Compte-rendu de réunion

Objet : Groupe de travail conception des variantes pour le secteur Centre

Date de réunion : 24 novembre 2022

Le 24 novembre 2022, la DREAL a organisé à Istres un groupe de travail sur la conception des variantes sur le secteur centre de la liaison Fos-Salon.

6. ANNEXE 1 – Cartographie des zones identifiées au niveau du viaduc de Miramas

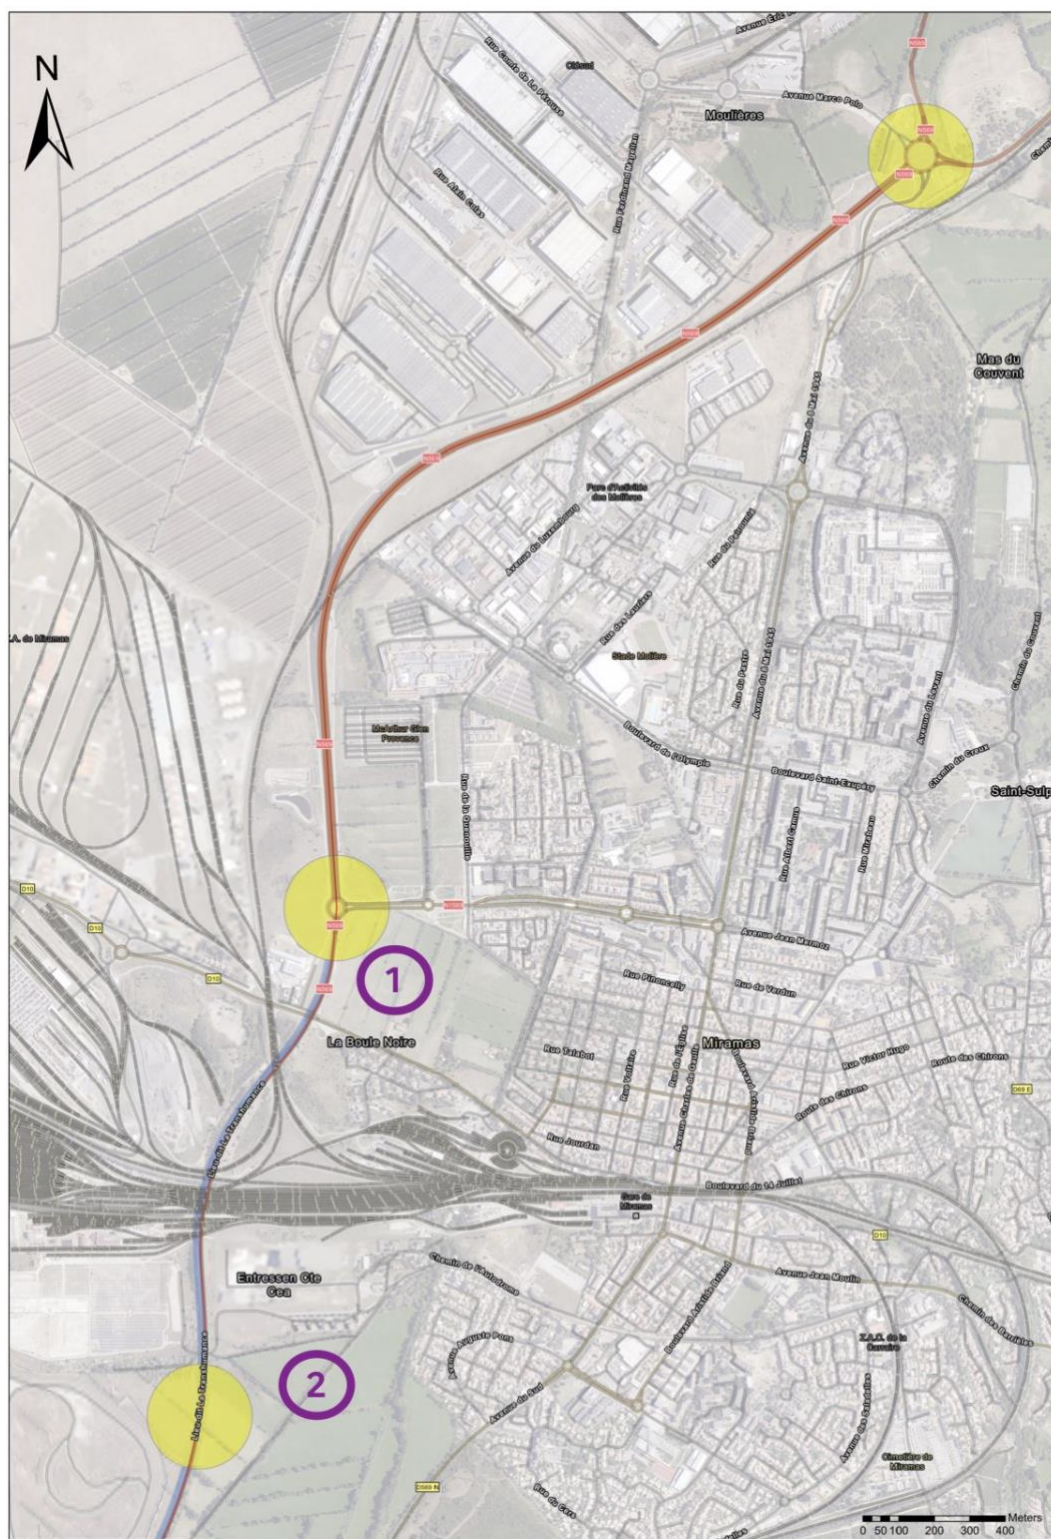
Deux zones sont identifiées par les participants et reportées sur la cartographie en annexe 1 :

1. Une zone prévue d'être réaménagée par le groupe Orano dont le foncier appartient l'EPF PACA
2. Un cheminement d'accès utilisé pour desservir les parcelles agricoles
